## 角型コネクタ HDC ハウジング 印字情報変更のお知らせ

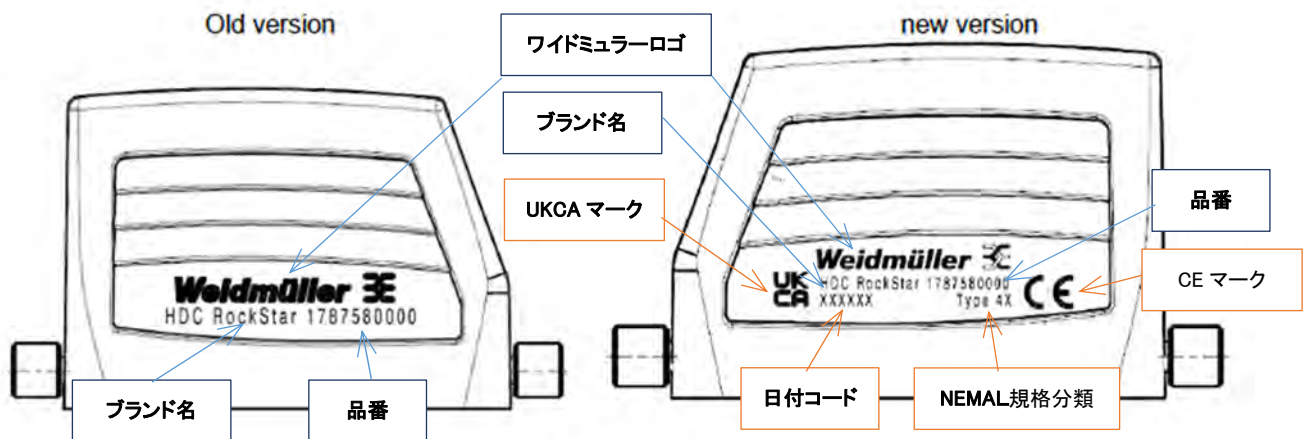
この度、耐環境角型コネクタ HDC シリーズのハウジングの印字情報の追加・変更をさせていただき事となりました。従来の製品では、ワイドミュラーロゴマーク、ブランド名、品番が記載させていましたが、今後は、日付コード、UKCA マーク、CE マーク、NEMA 分類がレーザ印字で追加される予定です。この変更に伴う、電氣的仕様、品番、型式、梱包単位などの変更はございません。

- 変更内容：DC ハウジング 印字情報の追加
  - 従来印字内容：ワイドミュラーロゴマーク、ブランド名、品番
  - 新しい印字内容：ワイドミュラーロゴマーク、ブランド名、品番、日付コード、UKCA マーク、CE マーク、NEMA 規格分類
